Unser Zeichen:
PI-2023-503

Datum:
22.11.2023

**Gemeinde Seester:- Bebauungsplan Nr. 14 mit 5. Änd.-Flächennutzungsplan "Südlich Dorfstraße".
Hier: Beteiligung gemäß § 4 Abs. 2 BauGB, Stellungnahme des BUND-Landesverband SH**

Gefahrenkarte Küstenhochwasser bei Deichbruch mit niedriger Wahrscheinlichkeit

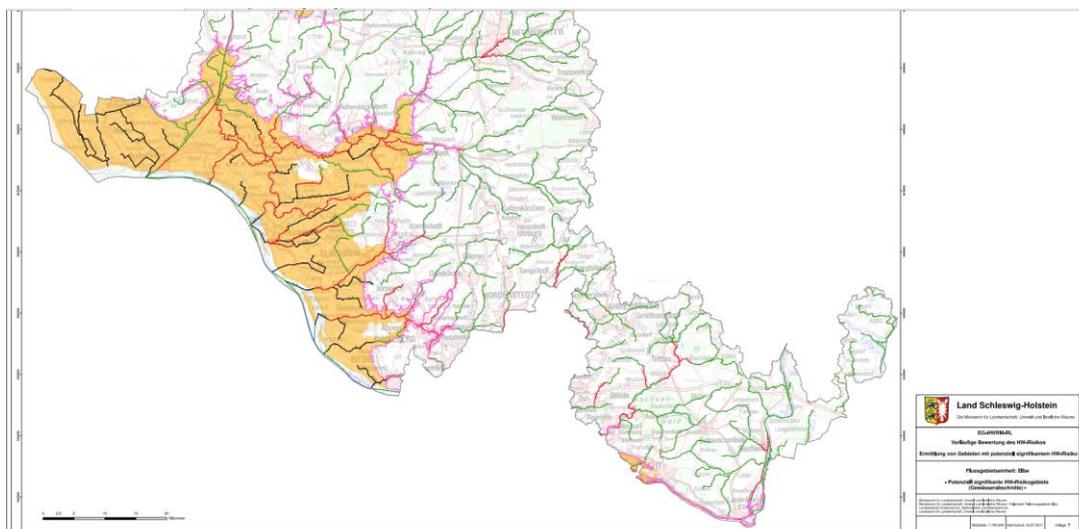
Das Plangebiet liegt in einem potenziell hochgefährdeten Überflutungsgebiet¹.

Die Marsch ist zur Elbe hin mit Deichen geschützt, diese bieten aber keine hundertprozentige Sicherheit. Somit sehen wir auch hier die Notwendigkeit einer hochwasserangepassten Bauleitplanung. Wir empfehlen in der Begründung und der Baugenehmigung im Hinblick auf ein mögliches Risiko durch Hochwasserereignisse auf folgendes hinzuweisen:

Zur Vermeidung von Schäden durch Hochwasser sollten folgende Maßnahmen ergriffen werden:

- Ausschluss von Keller: auch unter Beachtung der „DIN 18195 Bauwerksabdichtungen“ sind Keller ein Risiko bei Überschwemmungen, entweder durch eindringendes Wasser über Aufgänge, Kellerfenster und Lichtschächte oder steigendes Grundwasser drückt auf Kellerwände und Sohle.
- Hochwasserangepasste Bauweise (z.B. Durchlässe für Leitungen abdichten, höheren Sockel).
- Verwendung von hochwasserbeständigen Baustoffen.
- Verbot von sperrenden Grundstücksabgrenzungen, wie Mauern, Wällen oder ähnlichen Anlagen quer zur Fließrichtung des Wassers.
